**Avis délibéré de la Mission Régionale d'Autorité  
environnementale Pays de la Loire  
sur le projet de mise en compatibilité par déclaration  
de projet sur la commune de Bournezeau  
du plan local d'urbanisme intercommunal (PLUi)  
de la communauté de communes  
du Pays de Chantonnay (85)**

n° : PDL-2021-5111

Carte de synthèse des enjeux naturels du site (cf. dossier de déclaration de projet page 78)

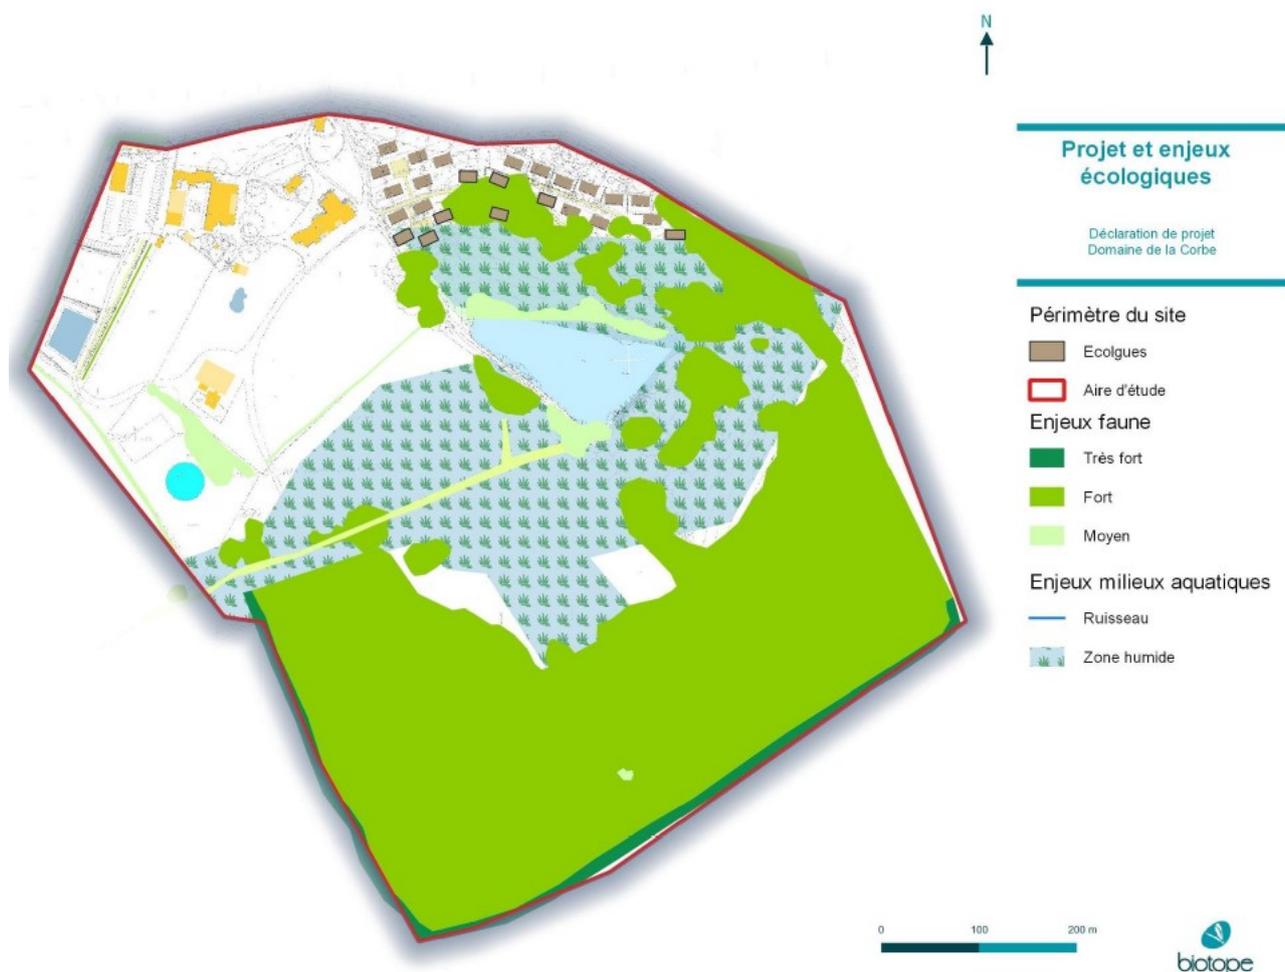
De manière complémentaire, l'inventaire relatif à la faune a porté sur l'ensemble des groupes d'espèces suivant : entomofaune, amphibiens, reptiles, oiseaux et mammifères. Le dossier restitue les conclusions de ce travail notamment par une cartographie présentant les divers secteurs à enjeux pour chacune des espèces animales rencontrées. La MRAe relève toutefois que cette étude ne repose que sur une expertise menée sur le site le 20 novembre 2019. Par conséquent, il en résulte des interrogations quant à la fiabilité et à la représentativité du cortège faunistique qui fréquente potentiellement le site au cours d'une phase de son cycle biologique.

**La MRAe recommande de présenter l'intégralité du dossier d'expertise faune-flore du bureau d'études ainsi que les méthodes et les limites de celles-ci, en proposant le cas échéant des compléments d'inventaire afin d'assurer la représentativité des résultats de la démarche.**
